OGGETTO: Ditta JUWI DEVELOPMENT 04 srl - Progetto relativo a Impianto fotovoltaico a terra della potenza pari a 6,1 MWp in comune di SANT'ANGELO IN VADO loc. Zona industriale - Procedura di Verifica di assoggettabilità a VIA ai sensi dell'art.4 L.R. n.11/2019 e D.Lgs. n.152/06 –

PARERE ISTRUTTORIO

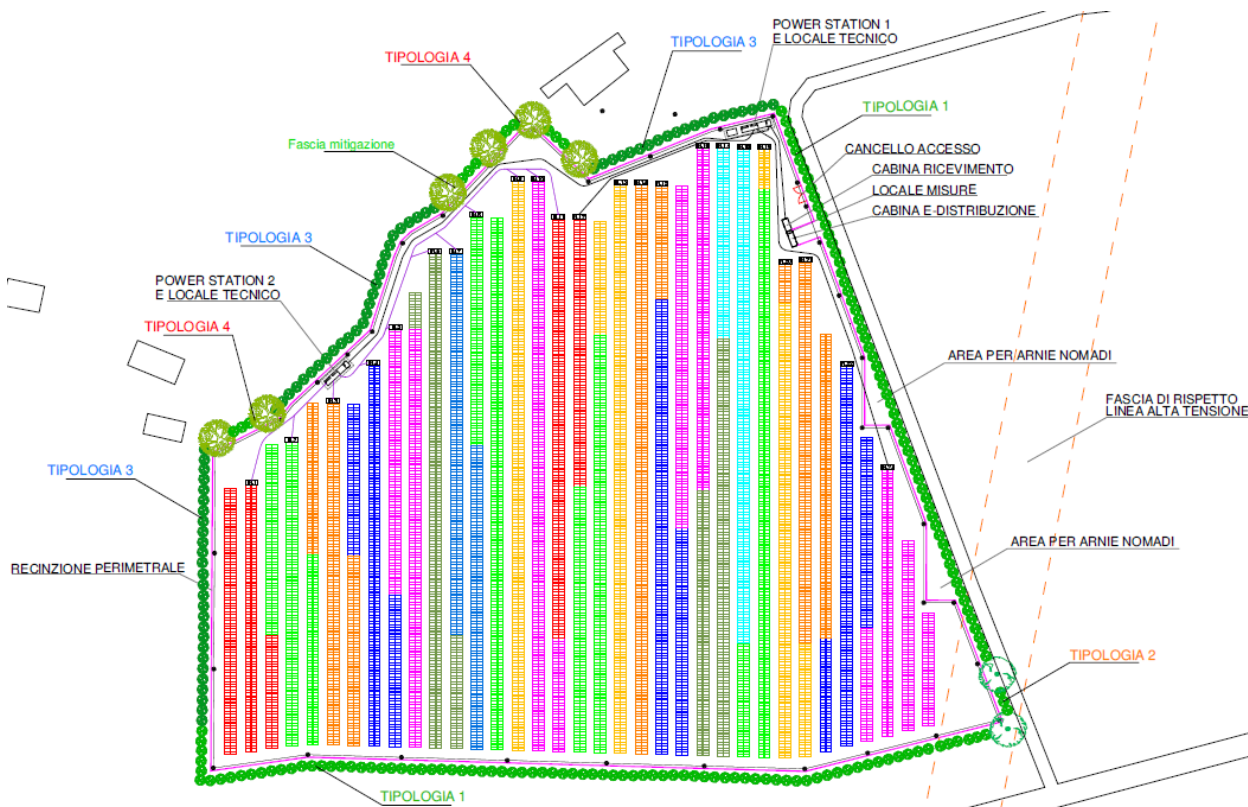
Si ritiene che gli accorgimenti previsti dal proponente siano idonei a mitigare la dismissione del lotto come campo totalmente agricolo in favore di un campo agrofotovoltaico, ma ulteriormente migliorabili come segue:

- in fase di dismissione dell'impianto l'eventuale eliminazione della barriera verde andrà preventivamente autorizzata dall'Ente competente, auspicando tuttavia per un suo mantenimento;
- la realizzazione del verde perimetrale dovrà preferibilmente avvenire ad inizio cantiere se le condizioni ambientali per l'attecchimento vegetazionale saranno favorevoli in tale periodo;
